Réf. CRMS : AA/AH/BXL40051\_666\_PU\_MarcheCharbon\_Olives

**Objet : BRUXELLES. Rue du Marché au Charbon / rue du Jardin des Olives. Demande de permis d'urbanisme portant sur le réaménagement des tronçons de rues situés entre la place Fontainas, l'église N.-D. du Bon Secours et la rue de la Gouttière**

### **Avis de la CRMS**

Plans joints à la demande de permis

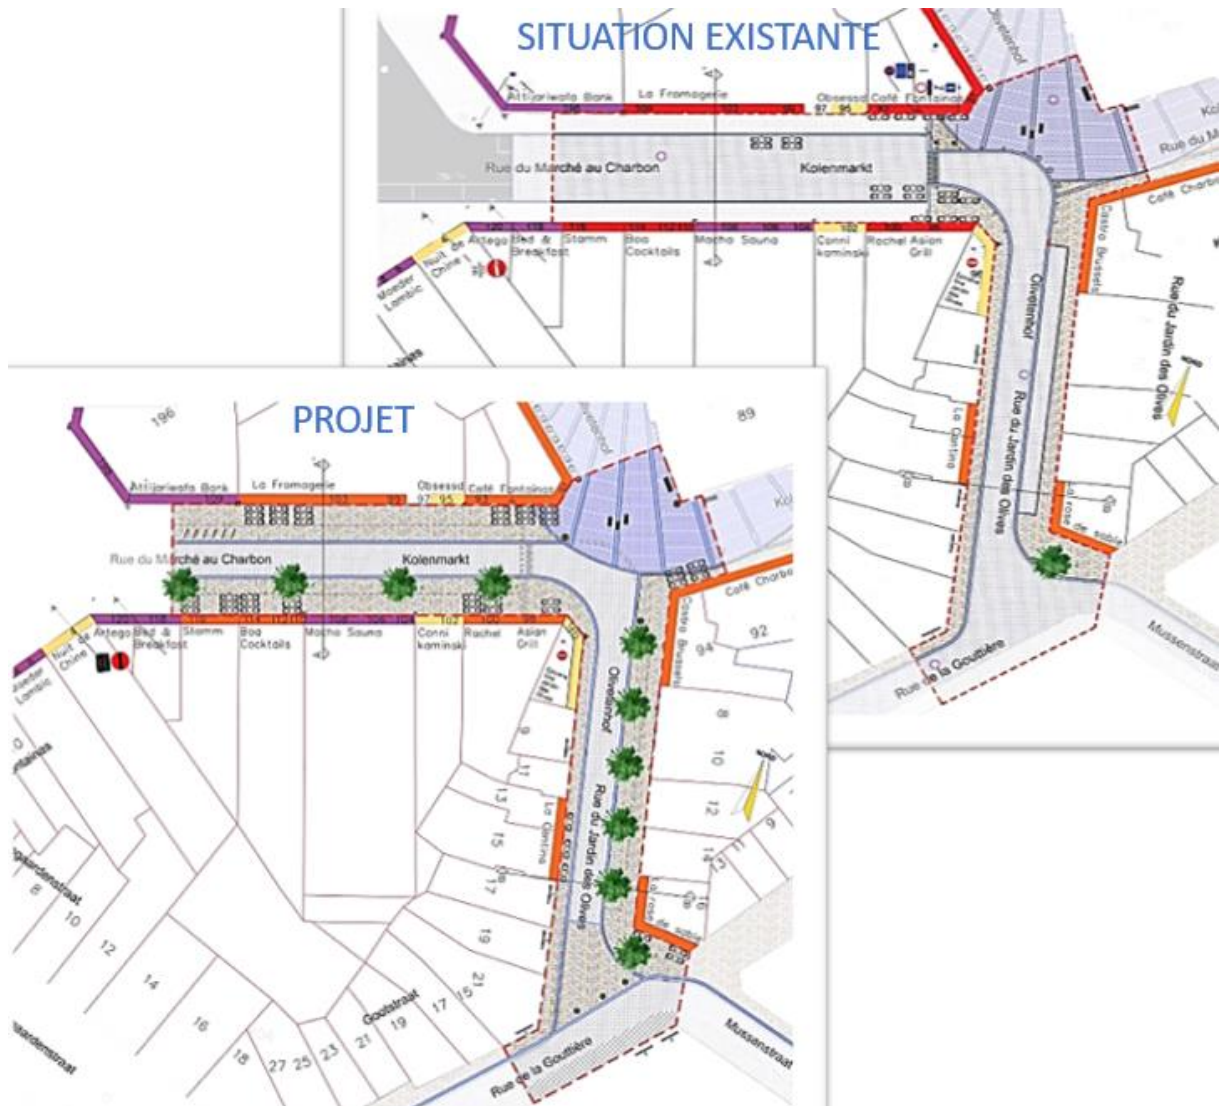
De manière générale, la CRMS ne peut souscrire à l'emprise du projet qui se limite à une intervention ponctuelle et limitée à deux tronçons de la rue. Ce morcellement des projets contribue, comme les réaménagements divers de ces dernières années, au morcellement progressif de la rue du Marché au Charbon. Cet axe historique devrait au contraire bénéficier d'un aménagement homogène et continu sur l'ensemble de son tracé. L'actuelle mise en plain-pied introduit une nouvelle organisation particulière qui s'ajoute aux aménagements de type 'confort', avec bordures biseautées 8 à 10 cm ainsi qu'au 'parvis' (de forme assez incongrue) entourant l'église, introduits dans les années 1990.

- de faire prévaloir le tracé de rues sur la forme circulaire du 'parvis' qui entoure l'église
- d'envisager des plantations symétriques de part et d'autre de la rue du Marché du Charbon pour autant qu'ils n'altèrent pas les perspectives vers l'église,
- de préciser le raccord des aménagements avec ceux de la place Fontainas, récemment renouvelée
